Nota zienswijzen

Ontwerp bestemmingsplan

Clarissenhof

Opdrachtgever	AM BV
Datum	26 mei 2014
Kenmerk	Nota zienswijzen Clarissenhof Vianen
Versie	definitief

Uitsnede kaart milieubeschermingsgebieden voor grondwater met boringsvrije zones (blauwe lijn)
(<http://webkaart.provincie-utrecht.nl>)

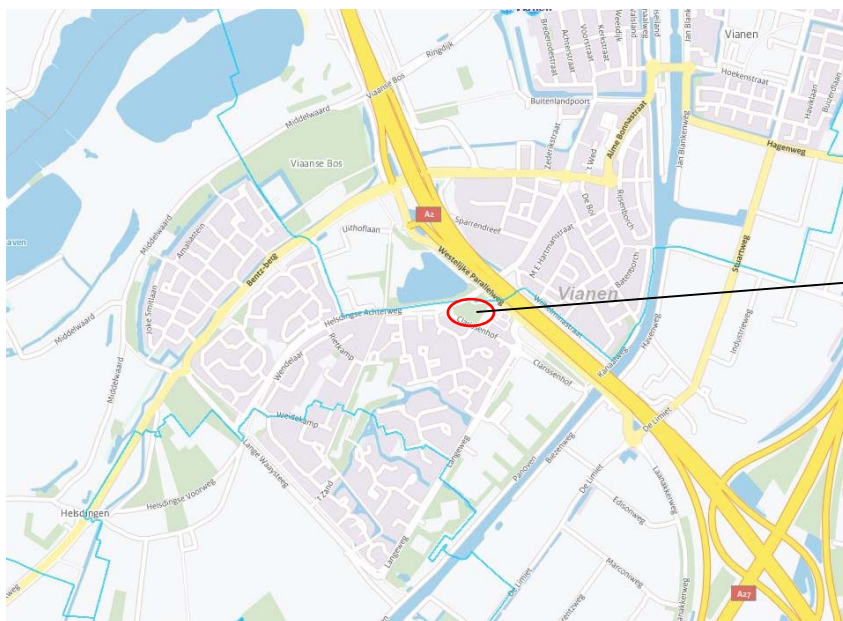
- 1 De indiener verzoekt rekening te houden met de langs het project liggende transportleiding en hoofdwaterleiding. Indiener verzoekt met betrekking tot bouwverkeer, heien, kruisen van deze leidingen de toegankelijkheid van deze waterleidingen nadere afstemming te zoeken met indiener.
- 2 In de toelichting staat dat het plan niet ligt in een grondwaterbeschermingszone. Het plan ligt echter in een boringsvrije zone van het milieubeschermingsgebied behorende bij de Provinciale milieuverordening Utrecht. Om de kwaliteit te waarborgen zijn er aanvullende regels opgesteld in de Provinciale milieuverordening om het grondwater te beschermen. Indiener verzoekt om in het plan op te nemen dat de Provinciale milieuverordening Utrecht van toepassing is bij deze boringsvrije zone.

- 1 De reactie wordt ter kennisgeving aangenomen.
- 2 De locatie ligt net buiten de boringsvrije zone van het milieubeschermingsgied (zie kaartje). Hier gelden vanuit de provincie geen aanvullende regels om het grondwater te beschermen.
